# AUTOSTRADA REGIONALE CISPADANA DAL CASELLO DI REGGIOLO-ROLO SULLA A22 AL CASELLO DI FERRARA SUD SULLA A13

## PROGETTO DEFINITIVO

PROCEDURA DI VERIFICA DI OTTEMPERANZA DI CUI ALL'ART. 28 DEL D.LGS 152/2006 E SS. MM. E II.  
 PRIMA ISTANZA - RELAZIONE

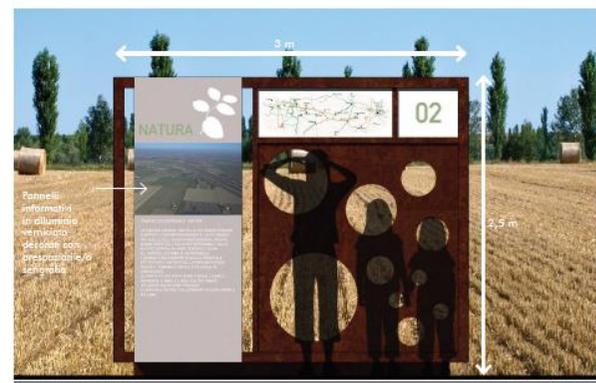
ID	Ambito	Ambito di ottemperanza prescritto	Ambito di ottemperanza proposto	Corrispondente prescrizione RER
28.5	Generale	Non definito	Progetto Definitivo	7.4
<p><u>Prescrizione 28.5 CTVIA:</u> La viabilità ciclabile, prevista dal progetto, dovrà, dal punto di vista funzionale, connettersi con i tracciati esistenti o pianificati al fine di concorrere alla promozione della mobilità lenta casa-lavoro e casa-scuola.</p> <p><u>Prescrizione 7.4 RER:</u> La viabilità ciclabile, prevista dal progetto, dovrà, dal punto di vista funzionale, connettersi con i tracciati esistenti o pianificati al fine di concorrere alla promozione della mobilità lenta casa-lavoro e casa-scuola</p> <p><u>Analisi di Ottemperanza:</u> Il Progetto Definitivo risulta essere coerente con la prescrizione in oggetto. L'attenta analisi del paesaggio interessato dalla realizzazione della nuova infrastruttura ha condotto a cogliere l'opportunità di una valorizzazione della mobilità lenta che potesse rafforzare la fruibilità consapevole del territorio, dei suoi valori e della ricchezza delle sue offerte storico-testimoniali, naturalistiche, culturali ed enogastronomiche. La necessità di implementare le opportunità di attraversamento lento e consapevole del territorio, rafforzando le reti ciclabili esistenti e prevedendo luoghi dedicati all'approfondimento e alla scoperta del contesto attraversato, non prescinde tuttavia dalla possibilità che possa essere prevista una fruizione a scala locale degli itinerari previsti, nell'ottica di rispondere ad una mobilità finalizzata ai tragitti casa-lavoro e casa-scuola. Da un lato, quindi, si ritiene che l'autostrada possa essere l'occasione di racconto e scoperta di un territorio e dei suoi valori, anche attraverso l'offerta di differenti modalità di attraversamento e viaggio, ricreando itinerari e percorsi specifici che, mantenendo come cardine l'asse dell'infrastruttura, possano garantire fruibilità e visibilità a luoghi di elevato valore storico o naturalistico. L'obiettivo finale, quindi, sarà quello di creare una fitta rete ciclabile che contribuirà ad aumentare considerevolmente la capillarità e l'interconnessione dei diversi percorsi, anche con valenza locale o di medio raggio, istituendo in tal modo una rete ciclabile gerarchica e fruibile in base a differenti finalità. In particolare, è stata individuata la possibilità di implementare la fruibilità ciclabile locale convertendo in itinerari ciclabili parte delle piste di cantiere (controstrade) impiegate per la realizzazione dell'infrastruttura (per complessivi 25 km) e utilizzando raccordi con ciclabilità esistenti individuati su viabilità secondarie o interpoderali (per complessivi 36 km). Tali percorsi andranno ad integrare i principali itinerari di valenza territoriale già presenti nel contesto di riferimento (ciclovia del Sole, ciclabile Modena - Ferrara e ciclabile Bologna - Ferrara) e i percorsi ciclabili secondari, evidenziati in colore blu nello stralcio planimetrico dall'elaborato 3772_PD_0_000_0MA00_0_MA_P5_05. Il sistema di itinerari così implementato permetterà, con espresso riferimento a quanto richiesto dalla CTVIA, di favorire i collegamenti ciclabili fra gli ambiti rurali ed i centri urbani maggiormente prossimi all'infrastruttura, favorendo, in tale ottica, anche la mobilità lenta a carattere sistematico casa-scuola e casa-lavoro.</p>

Merita, infine, di essere ricordato che la rete di itinerari così configurata verrà supportata da uno specifico progetto di segnaletica integrata, rivolto sia all'utenza autostradale sia all'utenza ciclopedonale, che prevede l'impiego di segnali e totem informativi dislocati in corrispondenza di punti di particolare interesse.

Gli elementi di segnaletica integrata sono stati appositamente studiati al fine di garantire, allo stesso tempo, l'integrazione col paesaggio e con gli altri manufatti dell'infrastruttura e la massima efficacia comunicativa; si sono pertanto definiti cromatismi, loghi e varie tipologie di segnali a seconda delle funzioni specifiche previste:

- segnaletica a "totem" posta lungo l'infrastruttura in corrispondenza dei luoghi e degli ambiti adiacenti di particolare interesse;
- segnaletica integrata con pannelli descrittivi e di approfondimento in corrispondenza degli svincoli di accesso ai diversi territori comunali, nelle aree di sosta in adiacenza dei luoghi di elevato interesse naturalistico, storico o culturale che i percorsi ciclabili, di volta in volta affiancano.

Un ulteriore approfondimento ha riguardato la segnaletica specifica in funzione della mobilità lenta e di attraversamento consapevole del territorio, in particolare sono state individuate differenti tipologie da dislocarsi lungo gli itinerari ciclabili di progetto al fine di favorire l'orientamento, l'integrazione con le reti e gli itinerari esistenti e l'approfondimento di determinati contesti.

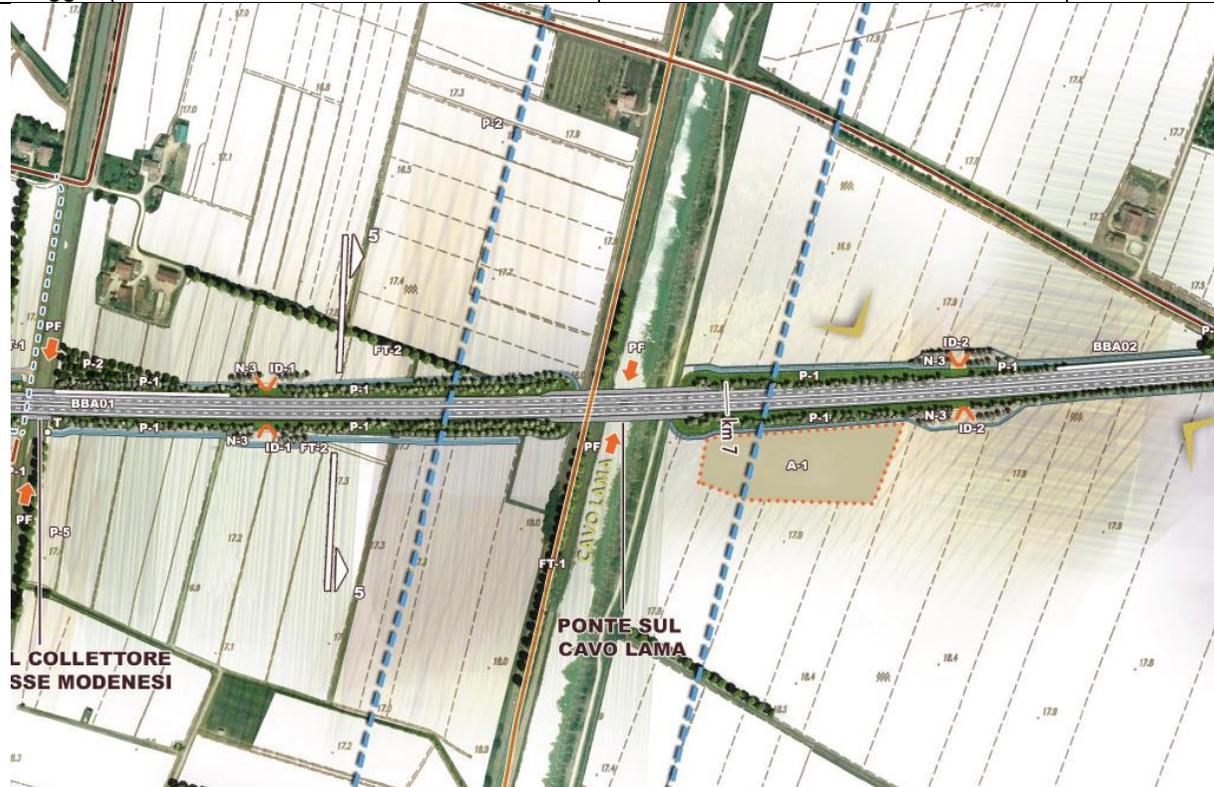
**Prescrizione 47 CTVIA:**

Come ribadito nella delibera della Presidenza del Consiglio dei Ministri del 10 febbraio 2016, si prescrive una adeguata mitigazione paesaggistica sia per la struttura insediativa territoriale storica non urbana di Palazzo de Moll, in comune di Reggiolo, sia per Palazzo Ludernani con l'oratorio Ghisilieri (distrutto da sisma nel 2012) nella località S. Carlo, comuni di Sant'Agostino; considerato che tali emergenze architettoniche costituiscono un particolare valore storico-culturale. Detti interventi vanno concordati nelle modalità con la Regione Emilia Romagna.

L'emergenza storico-culturale di Palazzo Ludernani, con l'annesso oratorio Ghisilieri distrutto dal sisma del 2012, già nella predisposizione del Progetto Definitivo del 2012, era stata oggetto di particolari attenzioni ai fini del corretto inserimento paesaggistico dell'infrastruttura. In quella sede erano state previste fasce arboreo arbustive con uno spessore di circa 60 m e lunghezza di circa 450 m in corrispondenza del complesso. Erano anche stati individuati filari arborei a pronto effetto (tipologia P5 e P6) in affiancamento alla viabilità storica e ai canali storici intersecati dall'autostrada sia per diminuire l'effetto di linearità dovuto all'infrastruttura sia per valorizzare tali elementi peculiari del territorio.

Per asseverare alla prescrizione impartita, sono stati aggiunti ulteriori interventi di mitigazioni che andranno ad implementare lo spessore fino ad un massimo di circa 100m per un tratto di lunghezza di circa 790 m a fianco dell'autostrada.
